Změna během výstavby č. 4

Název stavby:	TTV Výstupní Ústí n.L. DPmUL PDPS		
Číslo smluvního vztahu:	MIROS24200361		
Název části stavby (PS, SO):	SO 651, SO 661		
Na základě oznámení projektanta/zhotovitele/objednatele/provozovatele o skutečnostech, které vyžadují provést změnu smluvní dokumentace. Změna se týká technického řešení díla s dopadem na jeho smluvní cenu/termín dokončení díla.			
Původní řešení dle smluvní dokumentace: Dle projektové dokumentace vypracované Trakční trolejové vedení Výstupní, Ústí nad Labem“, zpracované v 03/2024 společností STOSMOL, s.r.o. (dále jen „DPS“), včetně všech příloh a součástí této DPS; a společného povolení Drážního úřadu ze dne 29. 12. 2023, č. j. DUCR-78650/23/Ce, které nabylo právní moci dne 24. 1. 2024 v rozsahu určitých částí zde zmíněných objektů: SO 651 Trakční trolejové vedení Výstupní a SO 661 Trakční kabelové vedení Výstupní.			
Nové řešení: - viz. jednotlivé ZL č. 8-9

ZL č.8

ZL č.9

NÁZEV ZMĚNY / ROZPOČTU : Rozdílový výkaz výměr od projektantů

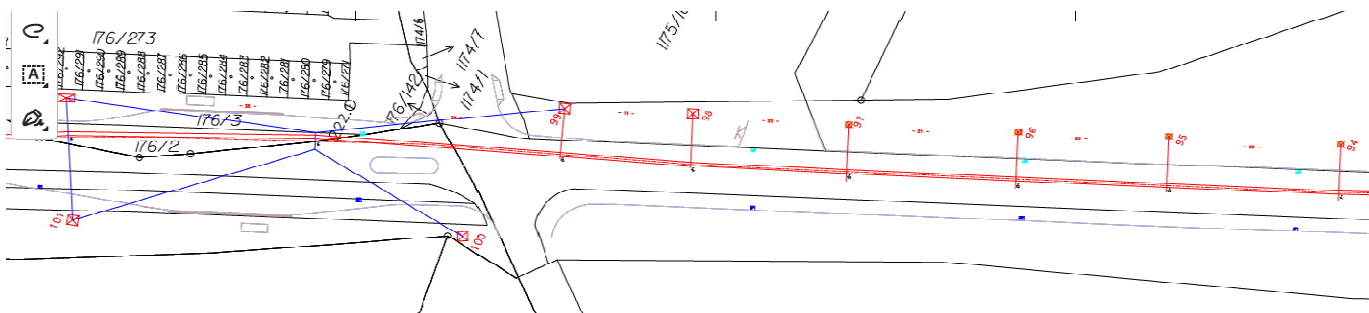
1) VCP-viz rozdílový výkaz výměr od projektantů

PŘÍČINA / DŮVOD : Při výkopových pracích byly inženýrské sítě zastíženy v jiných polohách, než předpokládala PD. Z důvodů úprav projektové dokumentace vlivem kolize nových základů TTV s IS ČEZ Distribuce a Cetin byl projektanty vydán v souladu s Dodatkem č.1 rozdílový výkaz výměr, který zhotovitel ocení a předkládá investorovi ke kontrole a odsouhlasení-viz příloha.
